Van: " "
Verzonden: woensdag 21 april 2021 17:44
Aan: " " <@hotmail.com>
Cc: " " <@bronckhorst.nl>
Bcc: " " <@bronckhorst.nl>
Onderwerp: RE: Perceeltekening regelinklaan 3

Van: " " <@hotmail.com>
Verzonden: woensdag 21 april 2021 02:28
Aan: " " <@bronckhorst.nl>
Onderwerp: Re: Perceeltekening

#3
hoofdhuys

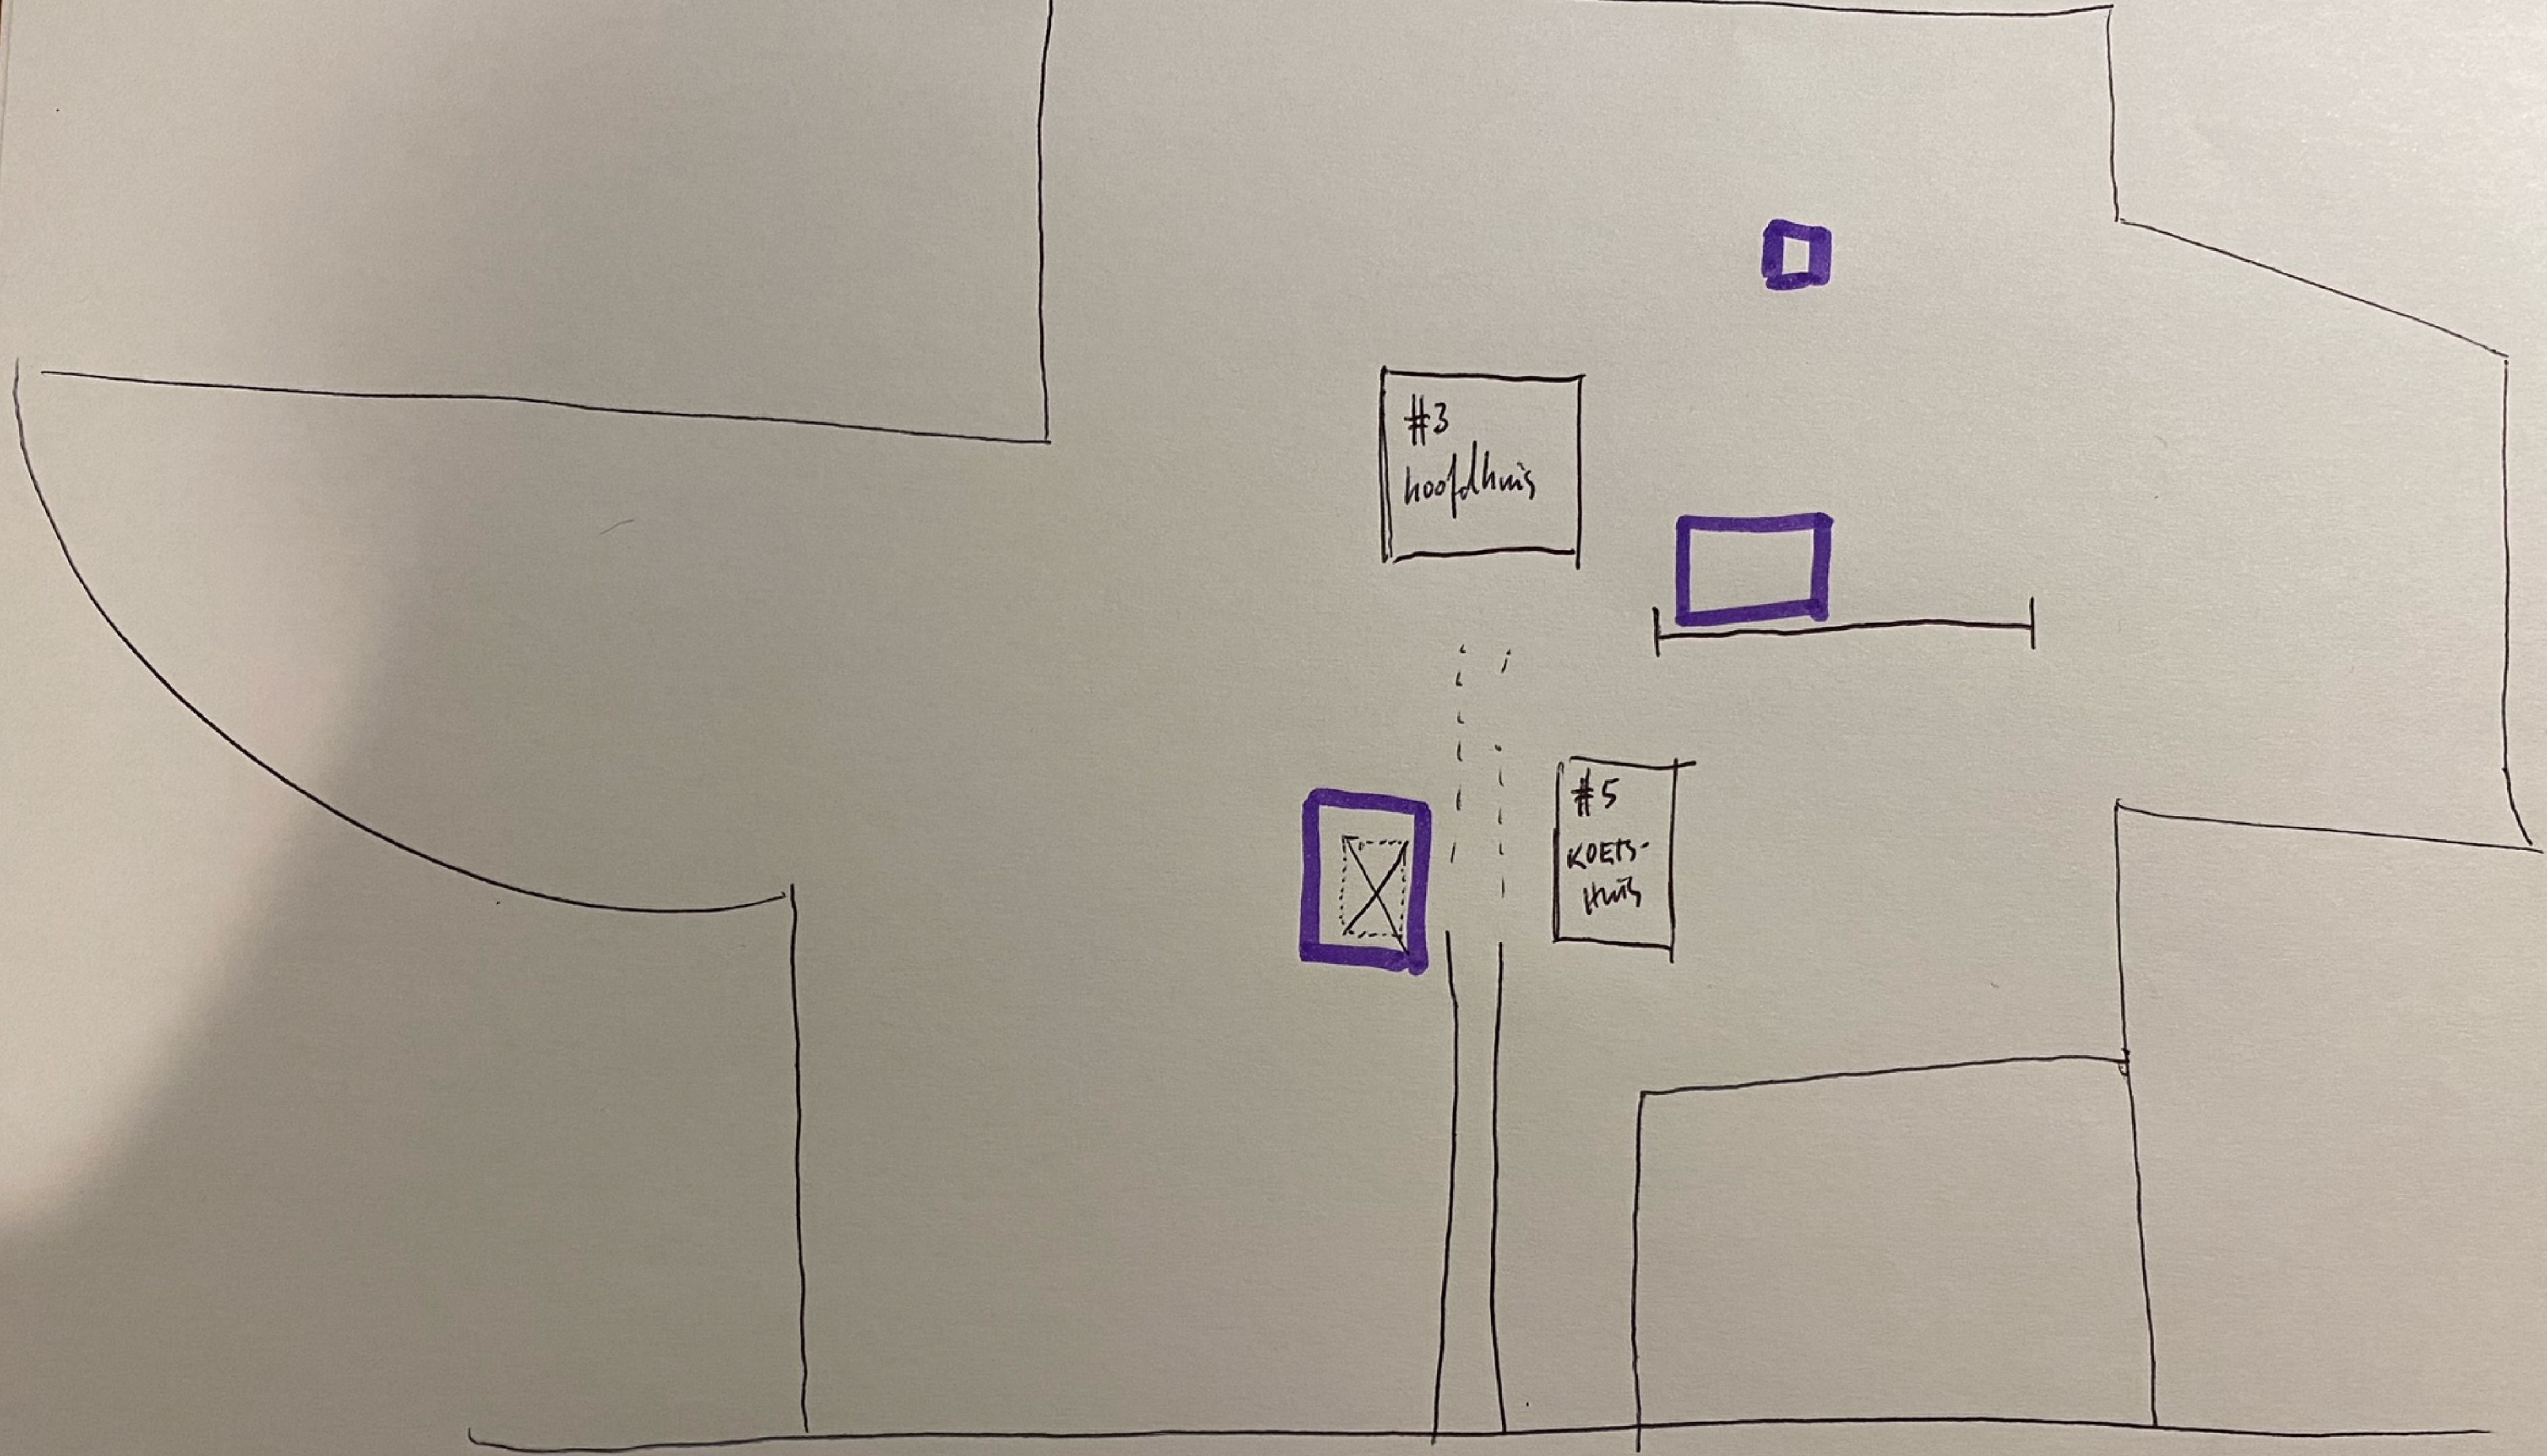
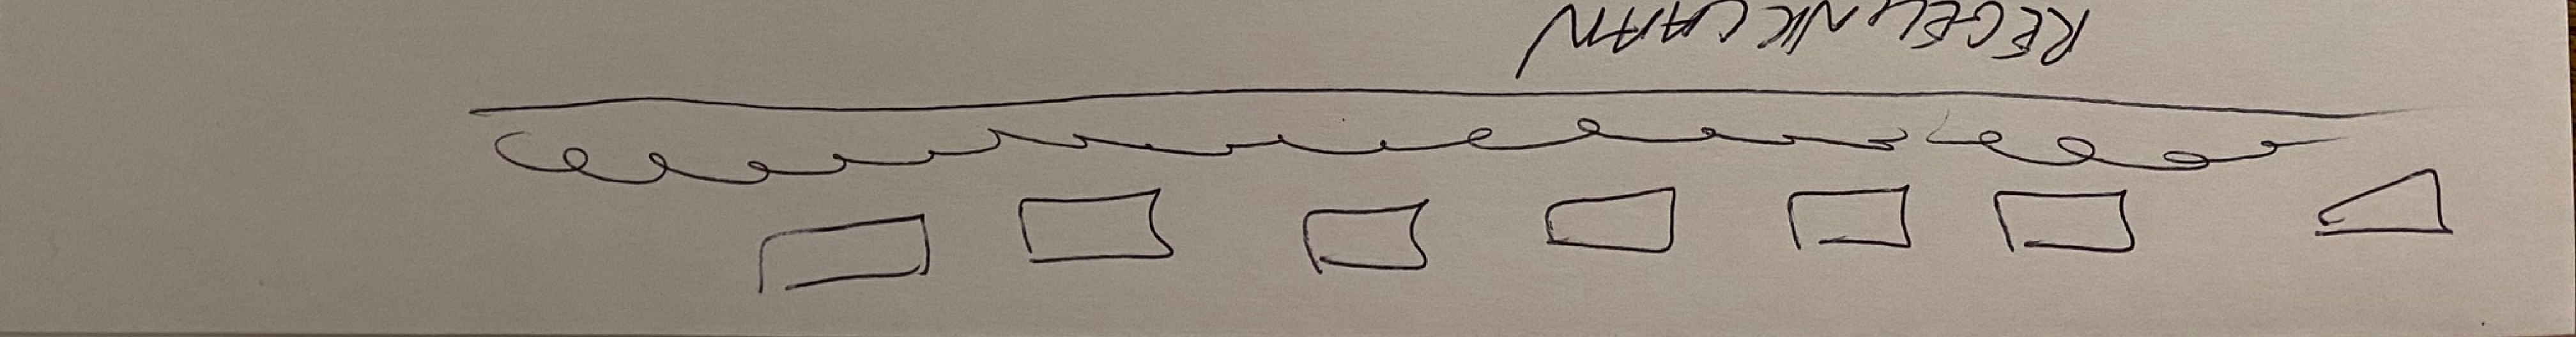
" Ik kom terug op mijn opmerking dat we *binnen* het bestemmingsplan kunnen blijven door de sloop van andere gebouwen mee te rekenen. Die regel is niet bedoeld om sloop elders mee te kunnen rekenen en de bewoording geeft daar eigenlijk net niet genoeg ruimte voor. Ik ben bang dat als ik de sloop meereken binnen het bestemmingsplan, de vergunning niet stabiel staat.
De regel is:

de bestaande bouw- en goothoogte, oppervlakte en inhoud van de gebouwen en bijgebouwen gelden als maximum.

De beste manier lijkt me – op dit moment, ik ga het nog met een paar collega’s bespreken - om in te zetten op afwijken van het bestemmingsplan en er op te richten op de motivatie voor die afwijking volledig te krijgen. Dus zorgen dat er genoeg ‘argumenten’ zijn, om het afwijken van die regel goed te kunnen verantwoorden. Dat is maatwerk. Juist dan zullen alle aspecten, waaronder ligging, gekozen hoogte, oppervlakte, ontwerp, etc belangrijk zijn. Ik denk eerlijk dat dat de beste manier is om naar een vergunning te werken die sterk staat en inhoudelijk klopt.

Ik heb zelf de niet gewerkt bij de sloop, maar nu schiet me te binnen: Heeft die sloopmelding/vergunning niet óók al een situatietekening ergens op de laatste paar pagina's? Dan helpt dat misschien ook met het onderbouwen hoeveel er gesloopt is/wordt.

Bij deze de gevraagde schets. Paarse vakjes zijn de gesloopte m2’s. Binnen onderste paarse vakje gestippelde voorstel met kruis voor nieuwe carport. Sloopdetails van Enzerink in volgende email. Zal ik bellen ok toe te lichten?
